Agenzia Regionale per la Protezione
dell'Ambiente della Basilicata

Oggetto: [ID: 9039] Procedura di Verifica di assoggettabilità a VIA ai sensi dell'art.19 del D.Lgs. 152/2006 relativa al progetto “Variante Opere propedeutiche alla realizzazione dell'edificio di processo (edificio 2000) dell'Impianto ICPF” di Trisaia. Osservazioni ARPAB

Figura 1- Cartografia

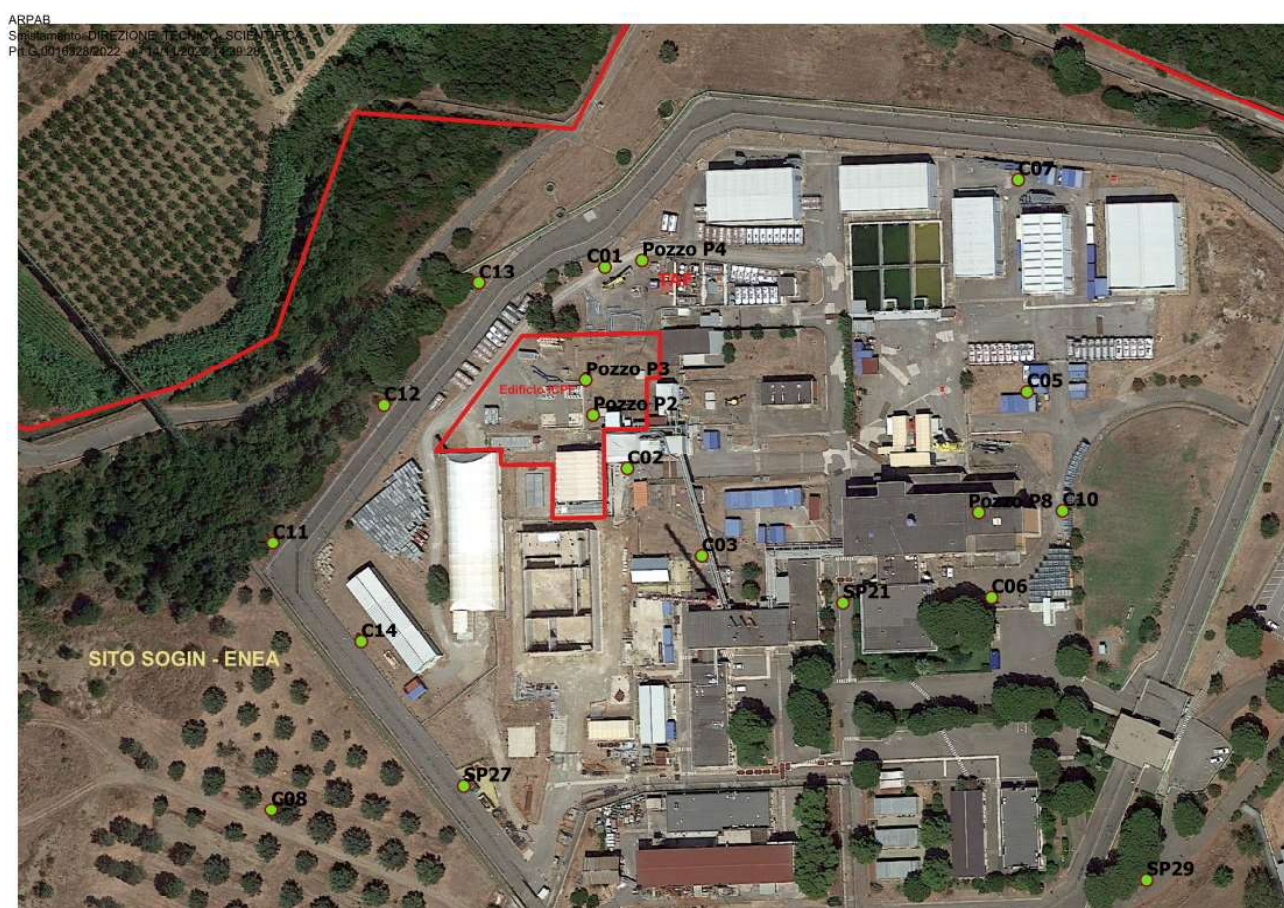
Infatti, sul sito insistono due impianti di trattamento di acqua di falda, uno gestito da ENEA (denominato ITAF) e un altro (denominato TAF) gestito da SOGIN, quest'ultimo posizionato nei pressi del Pozzo P4 come indicato nella cartografia (figura 1).

Nelle relazioni inviate da SOGIN, in particolare nell'Elaborato “NP VA 01772 ETQ-00101441 del 13/04/2022, non è stata valutata l'interferenza tra la realizzazione dell'edificio ICPF con le acque di falda. Al paragrafo 5 del citato elaborato non viene descritto in che maniera le opere edilizie propedeutiche alla realizzazione dell'Edificio ICPF interferiscono con i Pozzi di emungimento dell'acqua di falda denominati P2 e P3 che, come evidenziato in figura 1, sono all'interno del perimetro indicato come edificio ICPF; né risulta evidenziato come le stesse opere non interferiscano con il funzionamento dell'impianto di trattamento delle acque di falda (TAF) gestito dalla SOGIN.

A tal riguardo si ritiene necessaria una relazione dettagliata che descriva la realizzazione dei manufatti, con particolare riguardo alla posa delle fondazioni e delle interazioni di quest'ultime con le acque sotterranee che nel sito hanno un soggiacenza tra 5-8 metri dal p.c.

Al fine di poter verificare l'interferenza delle Opere propedeutiche alla realizzazione dell'Edificio ICPF con le acque sotterranee, in considerazione della freaticimetria dell'area oggetto dei lavori che trattasi, si prescrive la realizzazione di ulteriori 4 piezometri (da denominare C11, C12, C13 e C14) da posizionare come indicato nella cartografia (figura1).

I piezometri denominati C01, C02, C03, SP21, SP27, C08, C11, C12, C13 e C14 dovranno essere campionati poco prima dell'inizio dei lavori, durante la realizzazione delle opere con frequenza semestrale ad integrazione del monitoraggio già in corso con la stessa periodicità, nonché al termine di realizzazione delle opere.
